玄海原子力発電所3号炉、4号炉

TSG-005

玄海原子力発電所3号炉及び4号炉

日本海南西部の海域活断層の長期評価（第一版） の反映に係る対応方針について

4. 第1五島堆断層帯と対馬南西沖断層群の連動について
(コメントNo. 3への回答)

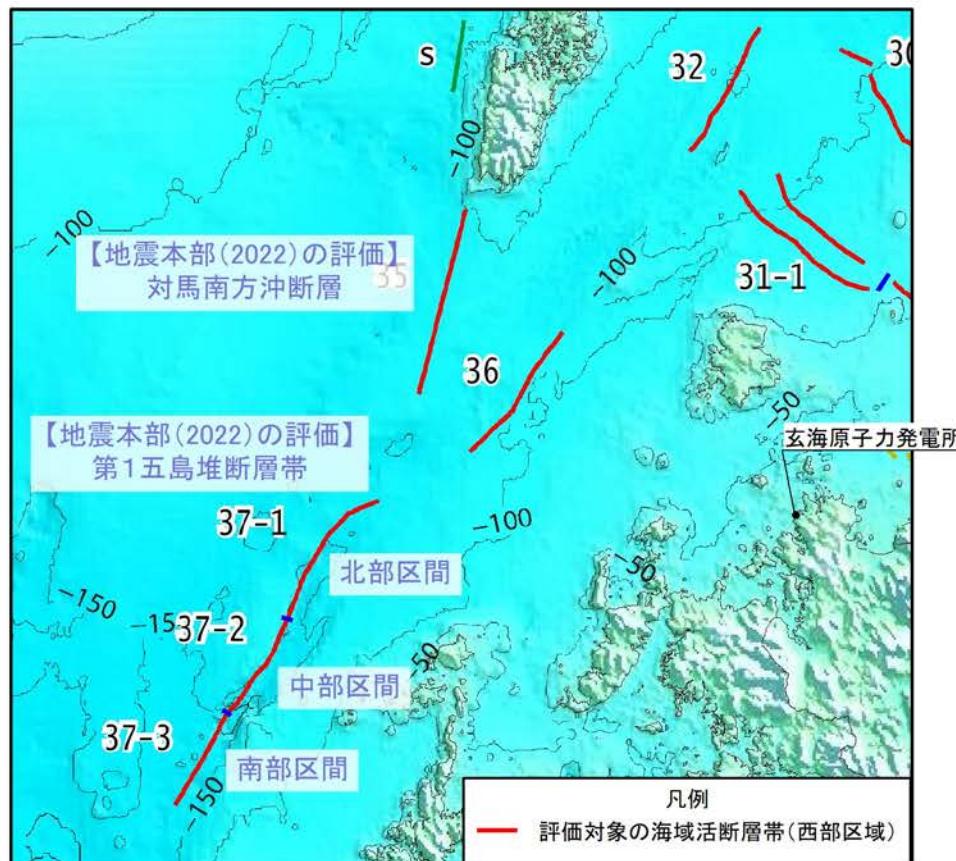
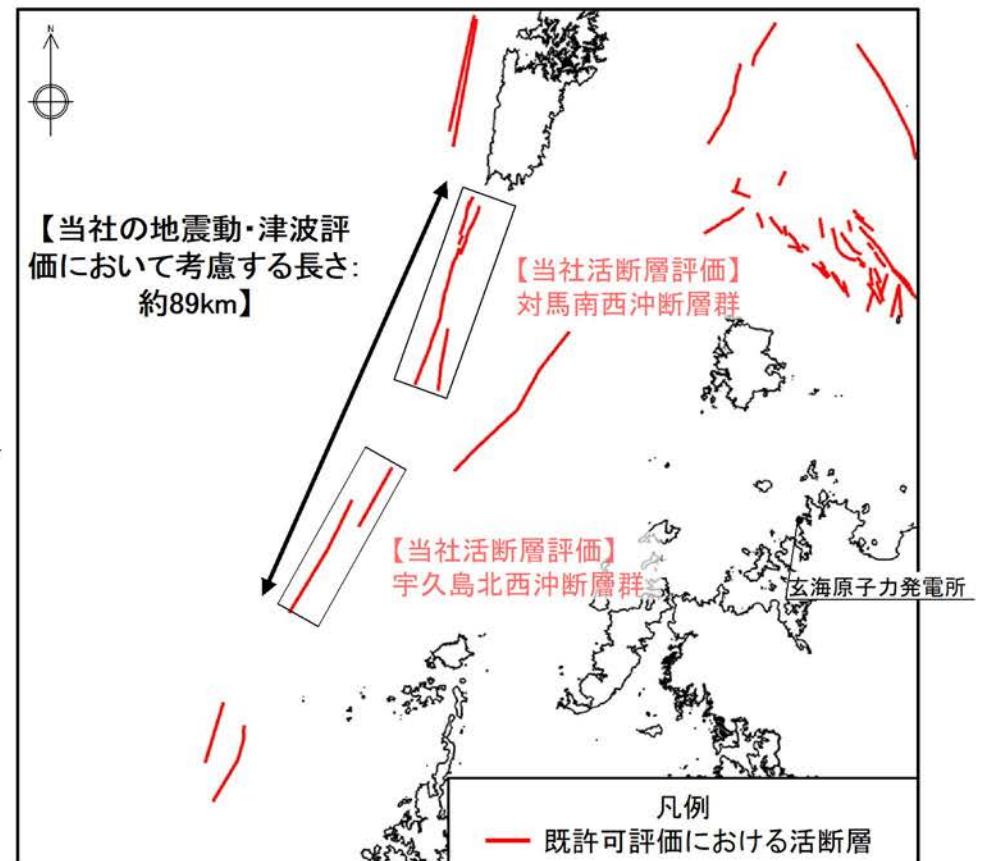
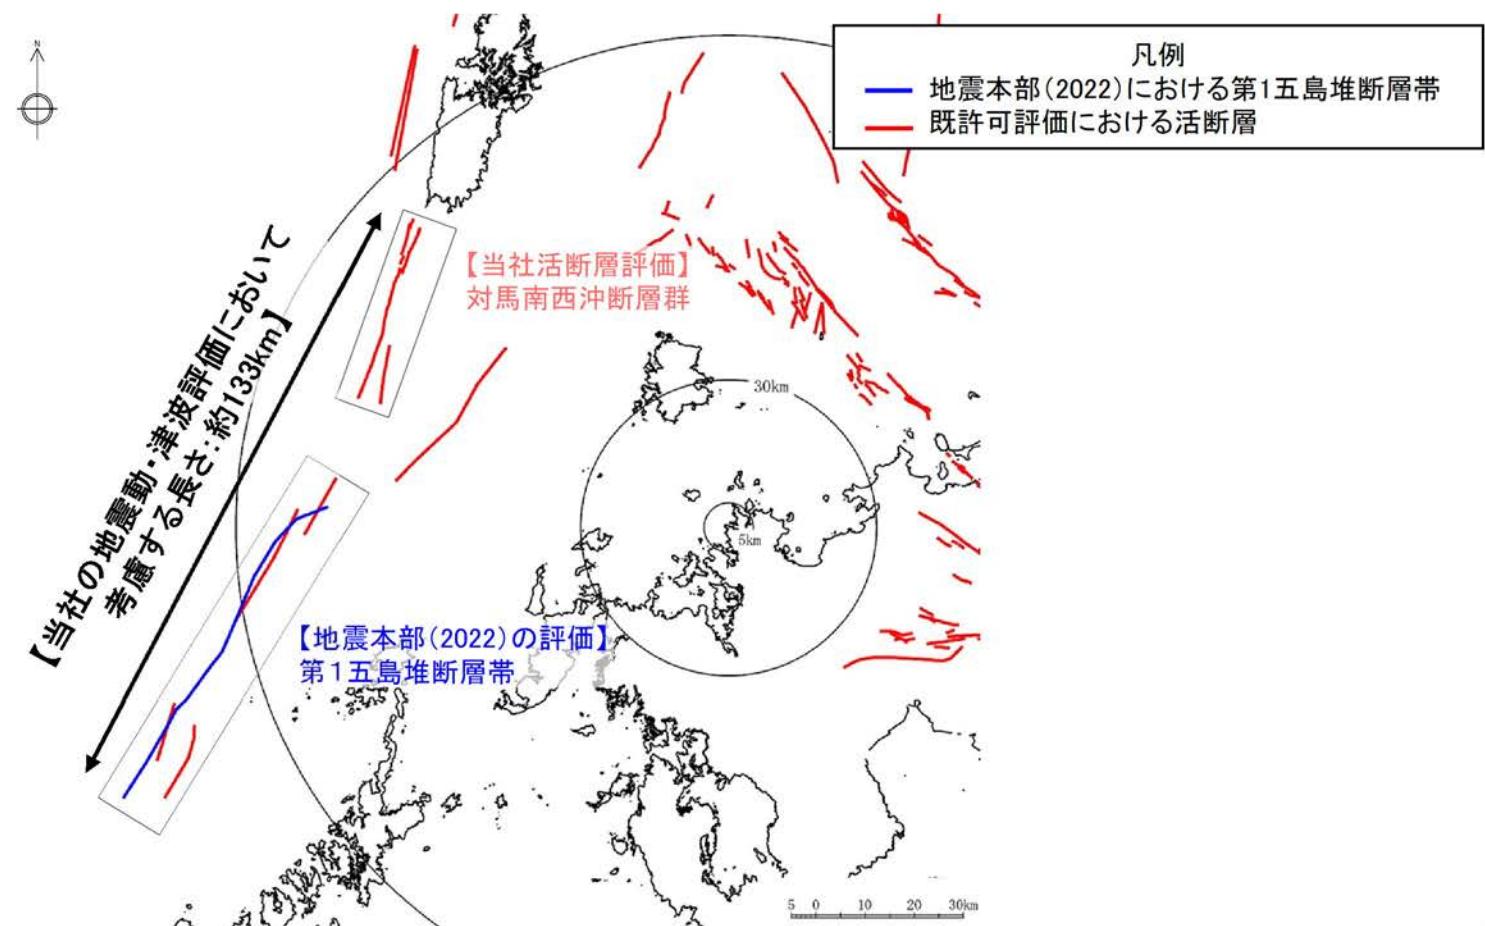
No.	コメント	指摘場所	対 応
1	小呂島近海断層帯と既許可の警固断層帯とは一部の区間で北西～南東方向に重複しているため、敷地への影響の観点から、小呂島近海断層帯と警固断層帯との連動についての取扱いを検討する必要がある。		<ul style="list-style-type: none">・小呂島近海断層帯と警固断層帯の連動を地震の震源及び津波の波源として考慮する。・地震の震源及び津波の波源は、断層長さが長くなるよう、既許可評価における壱岐北東部の断層群と警固断層帯をあわせた断層長さを設定する。
2	第1五島堆断層帯の中部区間については、断層の有無及び連續性を評価するためにはデータを十分に整理する必要がある。	第1197回 原子力発電所の新規制基準適合性に 係る審査会合 (2023年10月13日)	<ul style="list-style-type: none">・第1五島堆断層帯の中部区間について、地震本部(2022)の評価を考慮し、活断層評価を見直す。
3	既許可における基準津波の策定では、宇久島北西沖断層群とその北方にある対馬南西沖断層群との連動を考慮しているため、敷地への影響の観点から、第1五島堆断層帯と対馬南西沖断層群との連動についての取扱いを検討する必要がある。		<ul style="list-style-type: none">・第1五島堆断層帯と対馬南西沖断層群の連動を地震の震源及び津波の波源として考慮する。・地震の震源及び津波の波源は、断層長さが長くなるよう、既許可評価における対馬南西沖断層群と地震本部(2022)による第1五島堆断層帯をあわせた断層長さを設定する。

- 地震本部(2022)では、第1五島堆断層帯と対馬南方沖断層(当社評価における対馬南西沖断層群に相当)について、それぞれ別の断層帯として評価している。また、両断層帯の運動についての言及はない。
- 既許可評価では、活断層評価としては、第1五島堆断層帯の北部区間に該当する宇久島北西沖断層群と対馬南西沖断層群の間には基盤の高まりが認められること、両断層群の落ちの方向が異なること、離隔距離が約20km以上あること等から両断層群について、それぞれ別の断層群として評価。一方、地震の震源及び津波の波源としては、両断層は走向及び断層の一部では落ちの向きが類似していることを踏まえ、両断層をあわせた断層長さ約89kmを評価。

- 既許可評価時に地震の震源及び津波の波源として対馬南西沖断層群と宇久島北西沖断層群を合わせた断層長さを評価したこと、今回、宇久島北西沖断層群が分布する五島西方海域の活断層評価を見直すことを踏まえ、地震の震源及び津波の波源として、第1五島堆断層帯を含む五島西方海域に分布する活断層帯と対馬南西沖断層群をあわせた断層長さを評価する。
- 地震の震源及び津波の波源の設定については、断層長さが長くなるよう、既許可評価における対馬南西沖断層群と地震本部(2022)による第1五島堆断層帯をあわせた断層長さ約133kmを評価する。
- なお、第1五島堆断層帯については、単独の断層として基準地震動及び基準津波への影響確認を実施した結果、基準地震動及び基準津波への影響はないことを確認。(参考1参照)
